ACLARACIÓN No. 3	
Nombre del Proyecto:	Apoyo al Programa Nacional de Transmisión de Energía Eléctrica
Contrato de Préstamo:	Contratos de Préstamo BID No. 4598/BL-HO y 4599/SX-HO
Proceso No.	LPI No. ENEE-2-LPI-O-
Nombre del Proceso:	Construcción y Pruebas de Ampliación de Subestaciones San Buenaventura y San Pedro Sula Sur 230/138 kV y Línea de Transmisión Doble Terna 230 kV
País:	Honduras
Institución:	Empresa Nacional de Energía Eléctrica (ENEE)

RESPUESTAS A CONSULTAS:

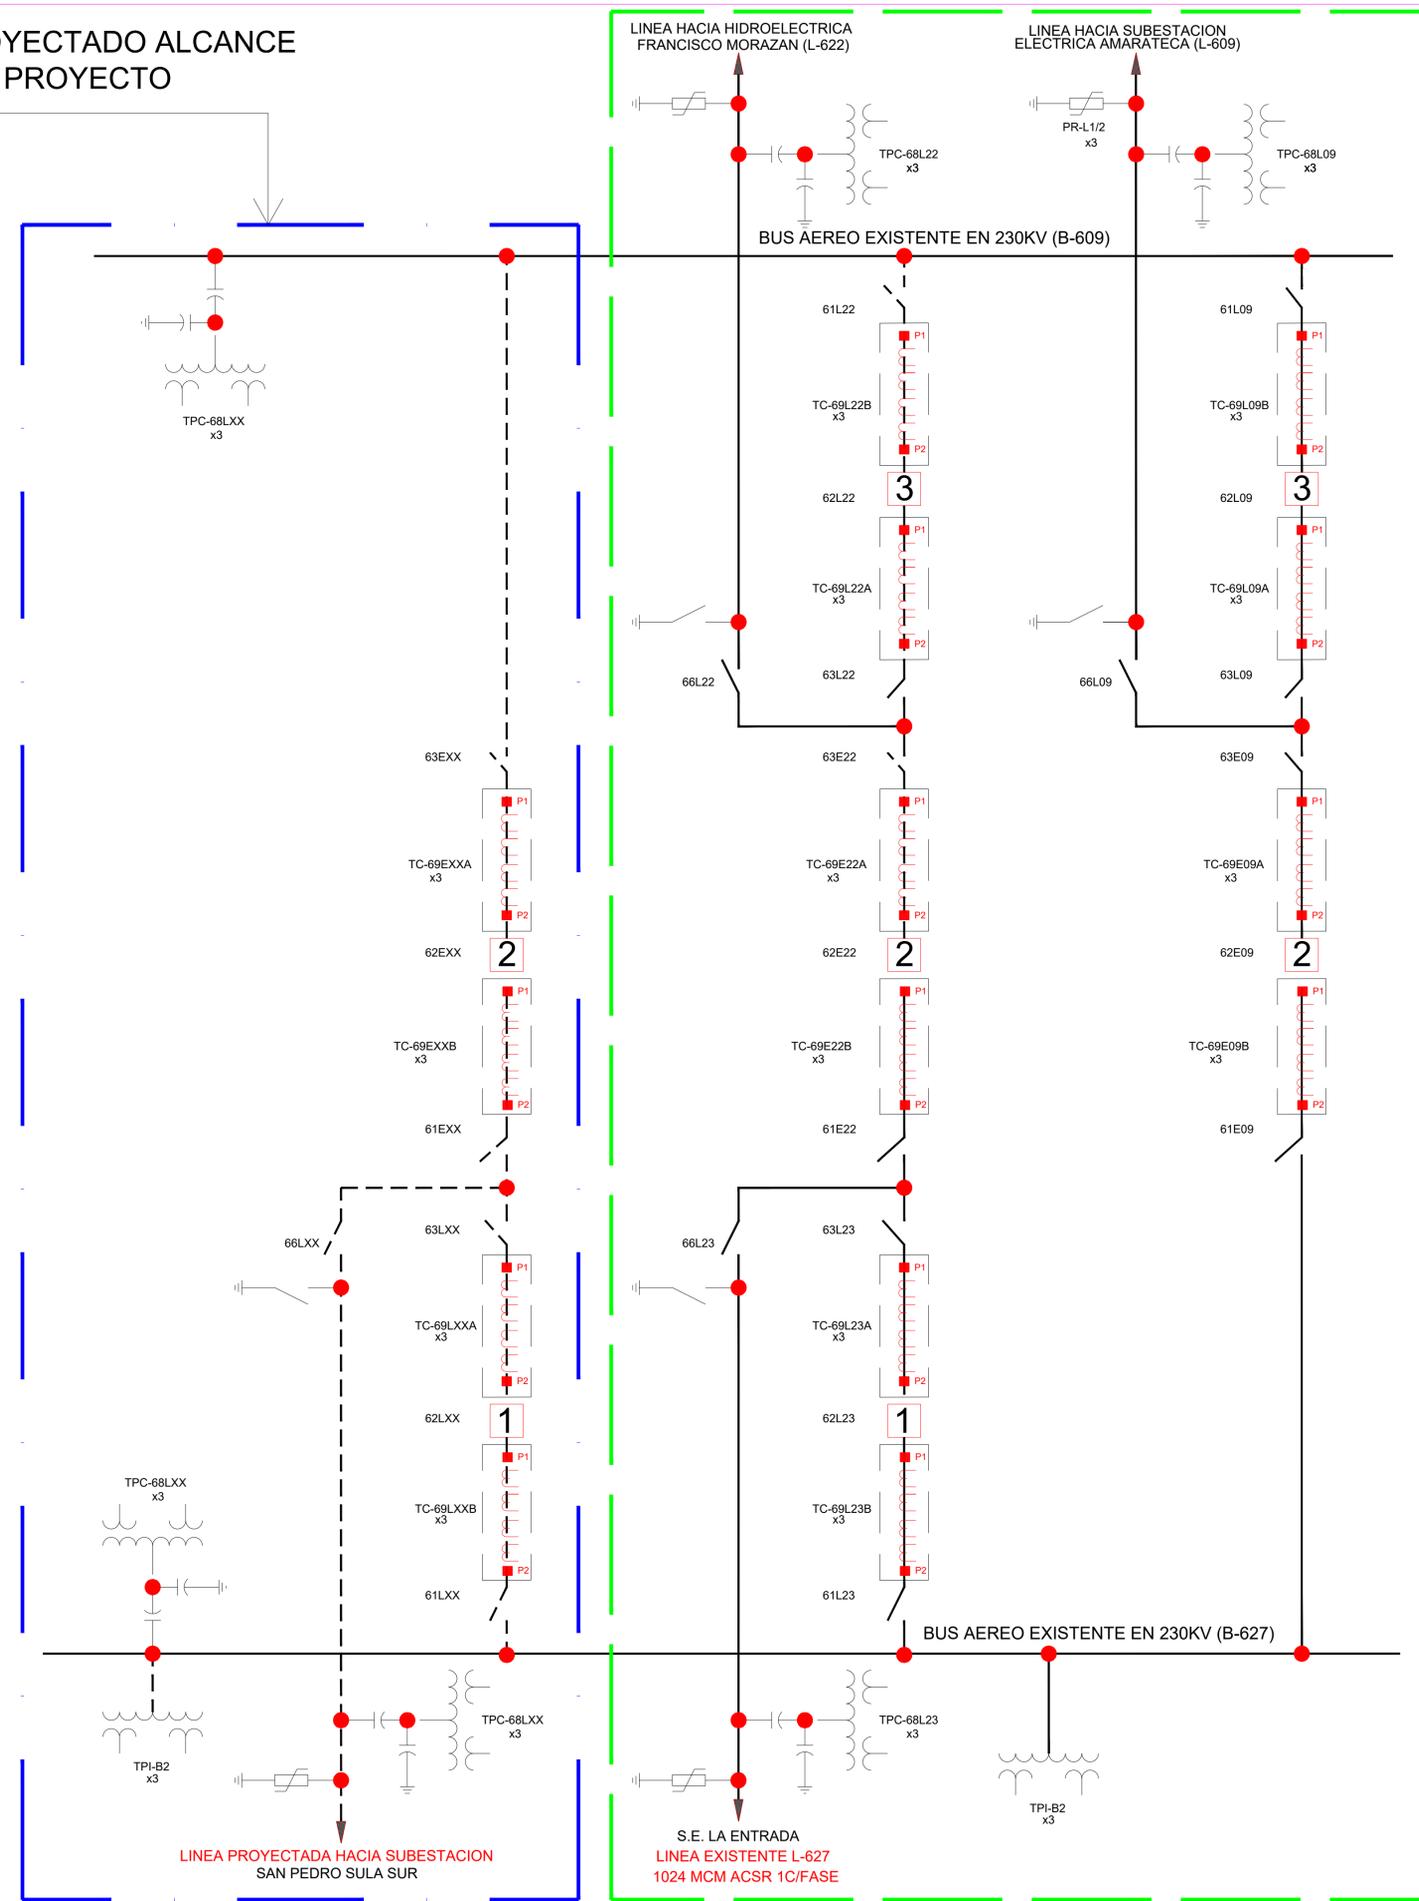
- 13.6 El material del aislador disco dentro de la subestación, es de vidrio o porcelana.
- 13.7 En rubro 5.1 de lista de cantidades, están 5 Transformadores de Potencial de Acople Capacitivo, pero en el plano unifilar están 3. ¿Favor de confirmar cuál es correcto?

b. En la lista de cantidades, el ítem 5.1 Transformador de Potencial de Acople Capacitivo (CCVT) 230kv aparecen 5 unidades; sin embargo, en el plano: “Unifilar Simplificado de bahías existentes y proyectado en 230KV SBV”, solo aparecen 3 unidades, falta indicar 2 unidades de CCVT. Favor aclarar la cantidad de transformadores de potencial de acople capacitivo (CCVT) 230kv solicitados.

- 13.7. La cantidad correcta es lo indicado en el Listado de Equipo Electromecánico Numeral 5.1 en Página 119 del documento de licitación, se adjunta el Plano Denominado Unifilar Simplificado de Bahías Existentes y Proyectado en 230kV SBV, y Plano Denominado Unifilar PC&M Equipo Proyectado y Existente SE SBV Hoja 1 de 2 y Hoja 2 de2, haciendo la corrección.

b. La cantidad correcta es lo indicado en el Listado de Equipo Electromecánico Pagina 119, Ítem 5.1 del documento de licitación, se adjunta el Plano Denominado Unifilar Simplificado de Bahías Existentes y Proyectado en 230kV SBV, y Plano Denominado Unifilar PC&M Equipo Proyectado y Existente SE SBV Hoja 1 de 2 y Hoja 2 de 2, haciendo la corrección.
